Bebauungsplan RW 338/20 „Parkhaus Groß'sche Wiese“ in Rottweil

Auswertung der Beteiligung der Behörden und sonstigen Träger öffentlicher Belange und Abwägung der Stellungnahmen

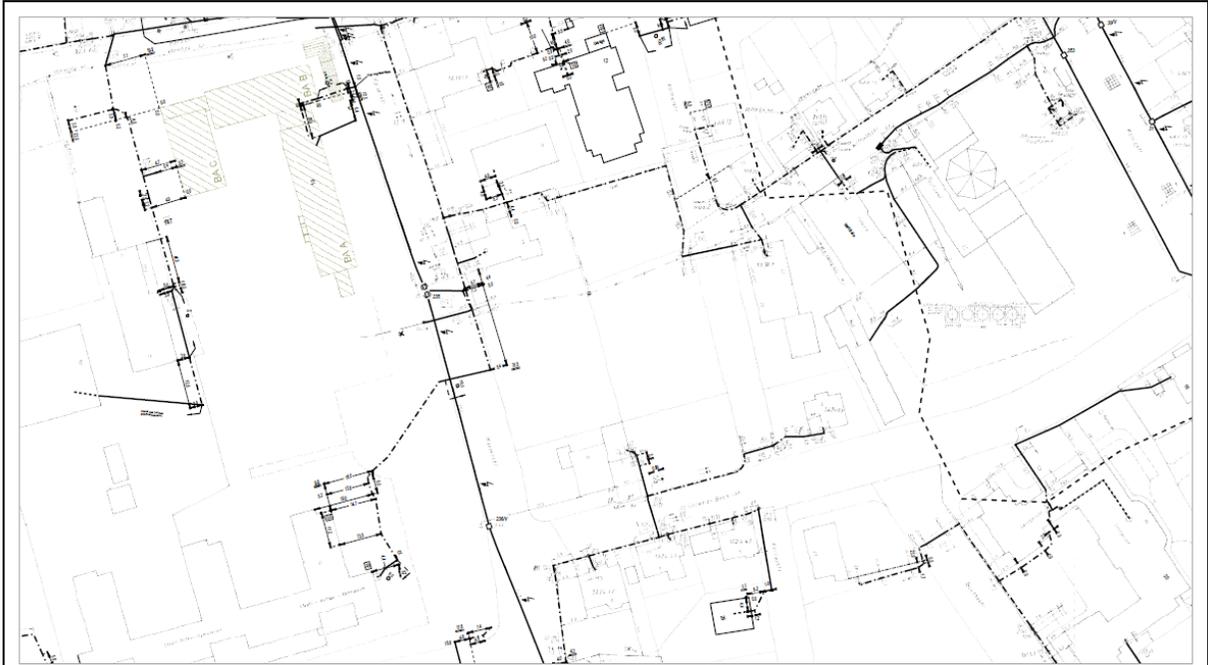
<p><u>2. Umweltschutzamt</u> Zu dem vorliegenden Bebauungsplan nimmt das Umweltschutzamt wie folgt Stellung:</p> <p><u>1. Abwasserbeseitigung</u> Im Rahmen der Vorabstimmung des Bebauungsplanes "Parkhaus Groß'sche Wiese" wurde bereits eine Stellungnahme zum Thema Abwasserbeseitigung getätigt (Vorabstimmung vgl. Schreiben vom 22.03.21, Ziffer 3). Der Inhalt dieser Stellungnahme wurde im Wesentlichen in die Begründung vom 18.05.21 übernommen (S. 9/22). Die Frage, ob eine Hebeanlage notwendig ist, wurde bisher nicht abschließend geklärt.</p> <p><u>2. Dränungen</u> Falls bei der Erschließung und Bebauung des Gebietes Dränungen, Frischwasserleitungen oder Grund- bzw. Quellwasseraustritte angeschnitten werden, ist deren Vorflut zu sichern. Grund- und</p>	<p>Kenntnisnahme Inwieweit eine Hebeanlage erforderlich ist, wird im Zuge der Bauausführung geprüft.</p> <p>Kenntnisnahme</p>
